PROLUNGAMENTO DELLA S.S. n° 9 "TANGENZIALE NORD di REGGIO EMILIA" NEL TRATTO DA S. PROSPERO STRINATI A CORTE TEGGE

VALUTAZIONE IMPATTO AMBIENTALE

PROCEDURA DI VALUTAZIONE DI IMPATTO AMBIENTALE
INTEGRAZIONI RICHIESTE A SEGUITO ISTRUTTORIA
DOCUMENTO RICHIESTO CON NOTA DVA-0040425 DEL 09/12/2014

FIGURA 1 - EMISSIONI TOTALI ANNUALI - SCENARIO DI PROGETTO, SCENARIO PROGRAMMATICO, STATO DI FATTO

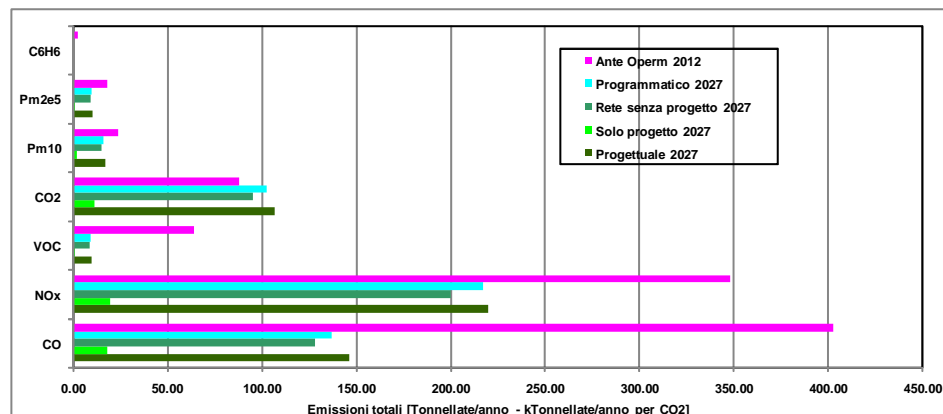
In particolare la presente relazione, risponde alla richiesta di integrazione n° 3: *"Nel quadro di riferimento programmatico (documento SIA_02.01) non viene preso in considerazione il PAIR (Piano Aria Integrato Regionale) di recente adozione da parte della Regione Emilia-Romagna (DGR 1180 del 21/07/2014). Si richiede che venga considerato, al fine di esaminare la congruenza dell'intervento"*.

Nel seguito (Tabella 2, Tabella 3, Figura 1, Figura 2) si riporta l'esito dei bilanci emissivi da cui si evince una riduzione delle emissioni rispetto allo scenario ante operam riconducibile sia alla variazione dei flussi veicolari sia alla riduzione delle emissioni dei veicoli a seguito del fisiologico rinnovo del parco veicolare. Nella definizione del parco veicolare per lo scenario attuale si è fatto riferimento

Alla luce di quanto sopra descritto e dal momento che l'esito dei bilanci emissivi contenuti nello SIA, da cui si evince una riduzione delle emissioni rispetto allo scenario ante operam riconducibile sia alla variazione dei flussi veicolari sia alla riduzione delle emissioni dei veicoli, è possibile affermare che l'intervento di progetto è pienamente congruente con gli obiettivi contenuti all'interno del PAIR.
